Информация о установке для Renault 1.5 DCI

НОМЕР GATES: МАРКА: МОДЕЛЬ: ДВИГАТЕЛЬ: КОД ДВИГАТЕЛЯ:	Приводной ремень вспомогательных механизмов RENAULT. Clio II, Express, Kangoo, Rapid, Symbol. 1.5 DCI. K9K700, K9K702, K9K710.	
---	---	---

Рис. 1

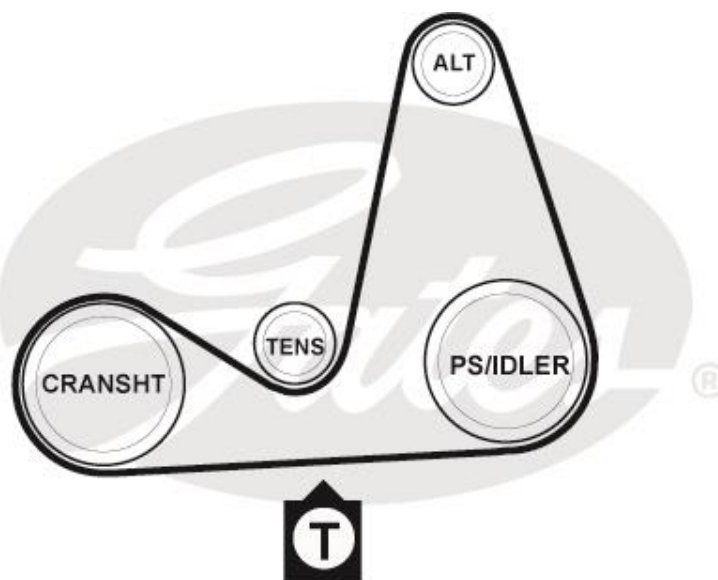
На определенных моделях Renault 1.5 dCi, выпущенных с июня 2001 по июнь 2002 года и **не оборудованных кондиционером**, могут возникнуть проблемы с приводным ремнем вспомогательных механизмов, связанные с проблемами натяжителя.

Опорная пластина натяжителя может деформироваться, что приводит к возникновению несоосности, шума и раннему выходу из строя.

8. Натяжение ремня: этот ремень должен быть натянут с большим усилием (используйте инструмент Mot.1638, оригинальный номер 0000163800), чем оригинальный ремень привода. Измерение натяжения нужно производить в нижней части привода между коленвалом и насосом усилителя руля (или направляющим роликом для автомобилей без усилитель руля) (рис.1).

Для устранения этой проблемы компания Renault выпустила техническое предписание, в котором говорится о необходимости замены старого натяжителя (оригинальный номер 8200262773, 8200292784) вместе с двумя болтами крепления (под звездообразный ключ), а также приводного ремня вспомогательных механизмов (оригинальный номер 8200020924).

1. Ослабьте болты крепления натяжителя (TENS).
2. Снимите приводной ремень вспомогательных механизмов.
3. Снимите болты крепления натяжителя и натяжитель.
4. Установите новый натяжитель (оригинальный номер 8200328372).
5. Используйте два новых болта (оригинальный номер 7703002059, с шестигранной головкой).
6. Завинтите два болта от руки.
7. Установите новый ремень Micro-V® XF 5PK1133 (оригинальный номер 8200020924).

Ролики этого привода имеют 6 канавок, в то время как устанавливаемый ремень — только 5 ребер. Самая ближняя к блоку двигателя канавка должна оставаться свободной.

9. При измерении натяжения ремня с помощью STT-1 используется ключ «8», «180» (виртуальное расстояние 180 мм). При измерении с помощью Krikit[®] усилие натяжения должно составлять 70 кг.
10. Теперь затяните оба болта (36 Нм).
11. Прокрутите двигатель 2 раза по часовой стрелке.
12. Проверьте натяжение и отрегулируйте при необходимости.
13. Установите на место все демонтированные части.
